SPECIFICA TECNICA
Progetto Retrofit n.5 Presse SE900T Linea 7 – S14/024

N01404080

Milano 20/02/2014
Rev. 0

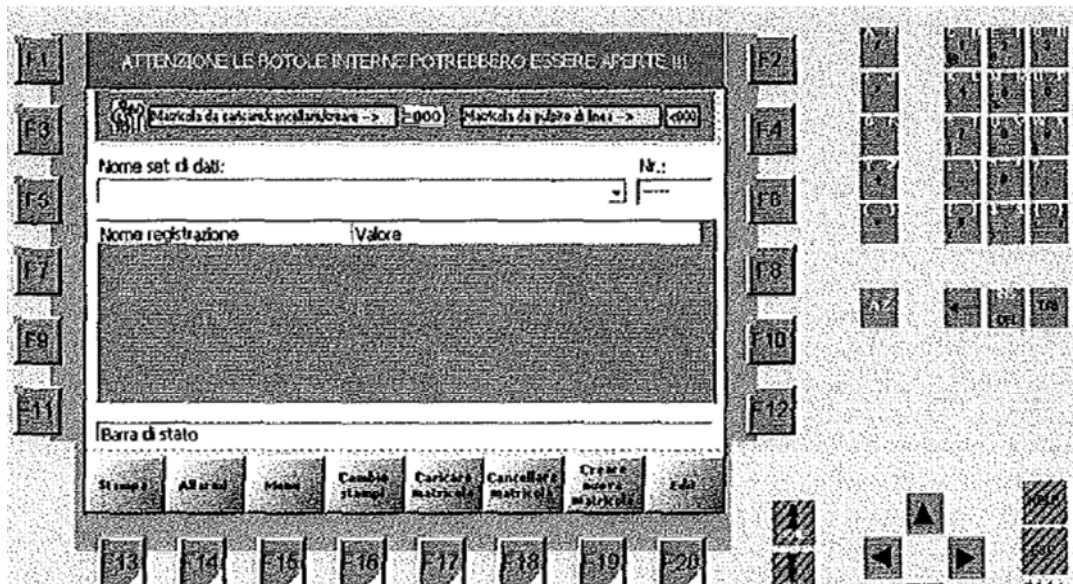
2.1.2 Sulle 5 presse CLEARING dalla L7.02 alla L7.06, si richiede di modificare la posizione di n. 2 tasti funzione sul pannello operatore MP270 quello di cancellazione matricola e di caricamento matricola. La richiesta è motivata dai seguenti aspetti: In caso di richiamo manuale della matricola entrante al cambio stampi (per qualsiasi inconveniente occorso in fase di lancio del cambio matricola dal pie linea) si può incorrere nell'errore da parte del conduttore di premere il tasto errato di cancellazione matricola anziché quello di carica matricola nell'effettuazione della manovra di caricamento. Ciò è causato dalla vicinanza sul video dei 2 tasti, cancella matricola e carica matricola.
